INFORME DE HITO DE CONTROL N° 008-2025-OCI/5332-SCC

PROYECTO: "MEJORAMIENTO Y AMPLIACIÓN DEL SERVICIO DE EDUCACIÓN SECUNDARIA DEL COLEGIO POLITÉCNICO NACIONAL DEL SANTA, DISTRITO DE CHIMBOTE - PROVINCIA DE SANTA - DEPARTAMENTO DE ÁNCASH"

HITO DE CONTROL N°6: EJECUCIÓN DE OBRA A ENERO DE 2025

IMAGEN N° 07
PIEDRAS DENTRO DE LOS SARDINELES

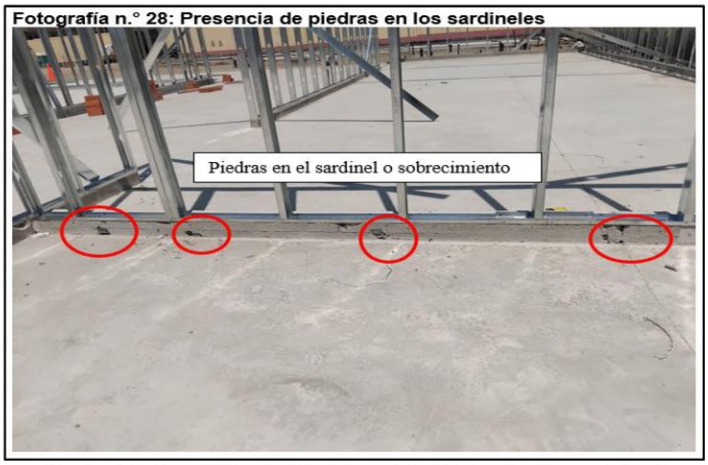
En la visita de realizada el 5 de febrero de 2025 se identificó la presencia de piedras en los sardineles, tal como se advierte en las siguientes imágenes:

IMAGEN N°09
DETALLE DE SARDINELES PERALTADOS

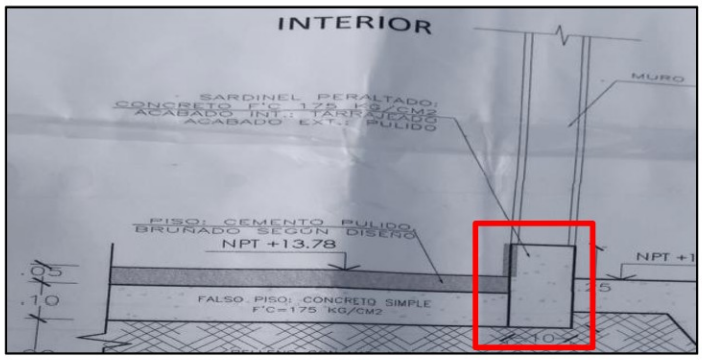
Al respecto, en los planos de detalle de pisos (DP-02) los sardineles peraltados solo consideran su construcción solo con concreto de f'c=175 kg/cm2, no incluyen piedras de ningún tamaño.

IMAGEN N°11
SUSPENSIÓN DE LABORES POR PARTE DEL PERSONAL (MANO DE OBRA CALIFICADA Y NO CALIFICADA)

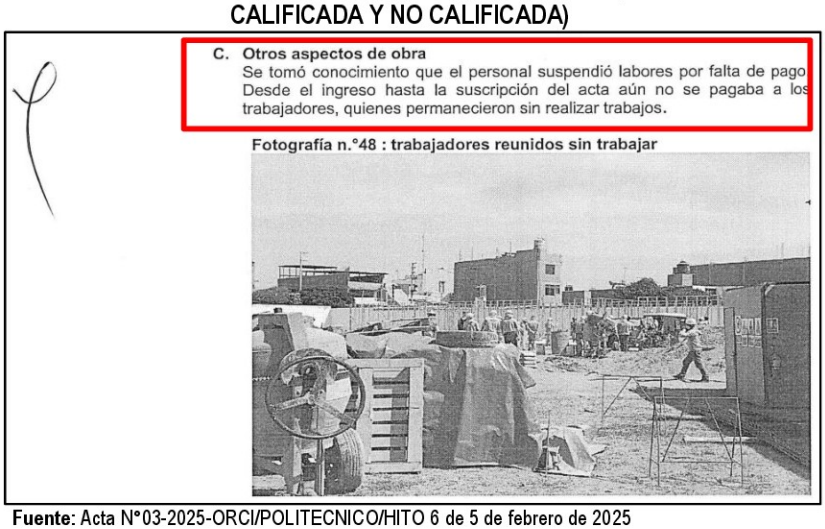
Durante la visita realizada el 5 de febrero de 2025 se observó que el personal de mano no calificada y calificada no laboraron, durante el día se congregaron y tuvieron reuniones en el local de la obra. La causa es la falta de pago al personal. Hecho que se asentó en el Acta N°03-2025-ORCI/POLITECNICO/HITO 6 de 5 de febrero de 2025.

La suspensión de labores propicia que la Obra no se desarrolle en sus plazos y podría generar atrasos en la culminación de la obra, y en la entrega del local del Plan de Contingencia a la institución educativa Colegio Politécnico Nacional del Santa para el inicio del año lectivo 2025, mismo que está programado para el 17 de marzo de 2025 mediante la Resolución Ministerial n.° 556-2024-MINEDU de 5 de noviembre de 2024.

IMAGEN N°13
BLOQUES CONSTRUIDOS

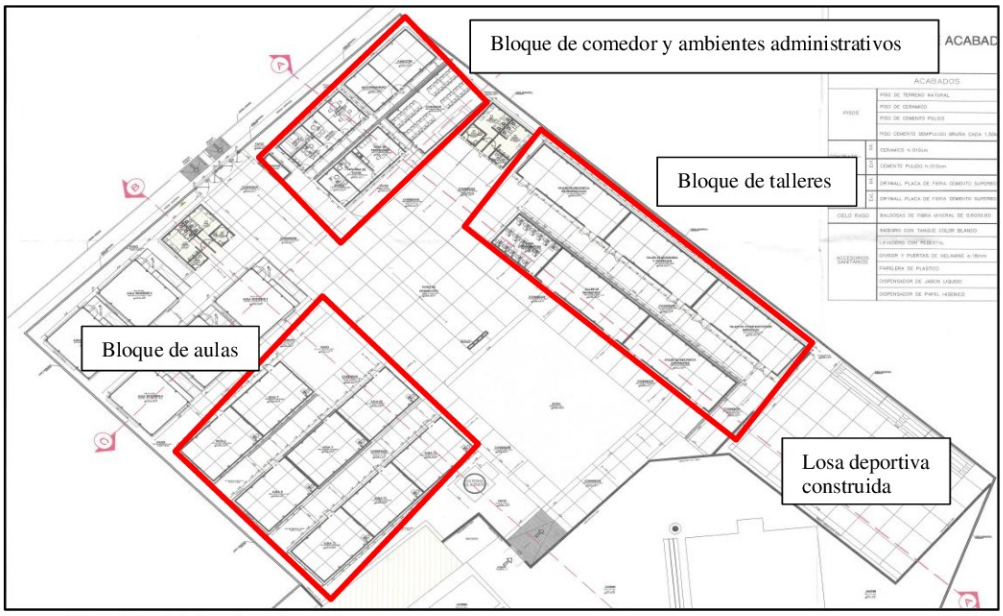
Durante la visita de inspección del 5 de febrero de 2025 se verificó la ejecución de tres bloques de construcción: **bloque de talleres** (mecánica de producción, modelería y fundición, construcciones metálicas, mecánica automotriz, ebanistería y aula de computación); **bloque de comedor y espacios administrativos** (Almacén, mantenimiento, sala de reuniones, dirección, archivo, secretaría, APAFA, Jefatura de talleres, sala de profesores y comedor), y **bloque de aulas** (6,7,8,9,10,11,12 y 13). Los demás pisos exteriores aún no se construyen.

Los metrados de los bloques construidos sustentan 811,75 m3.

IMAGEN N° 14
VISTA DE LA EJECUCIÓN DE LAS AULAS 11,12 Y 13

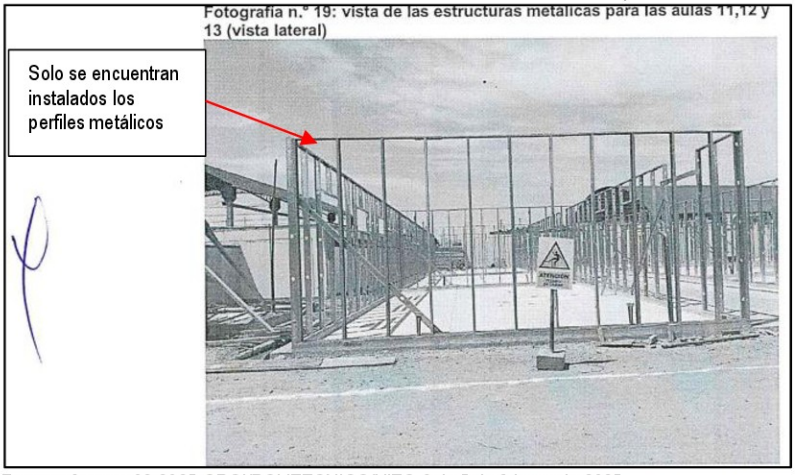
Las especificaciones técnicas de la partida señalan que los muros estarán constituidos por placas de yeso de tipo RH (resistente a la humedad). Asimismo, los materiales a emplearse contemplan, entre otros, la placa de yeso RH ½" 1.22m x 2.44m y perfiles de aluminio (rieles, parantes, esquineros y omegas). No obstante, en la visita del 5 de febrero de 2025 se observó solo la instalación de los perfiles de aluminio en todos los módulos. En el Acta de inspección se consignó lo siguiente:

Almacenamiento de materiales
Dentro del campo de la obra se almacena las placas de drywall, fibra de vidrio y perfiles metálicos. No se observa la colocación de los mismos en los módulos, talleres o ambientes administrativos del Plan de Contingencia.
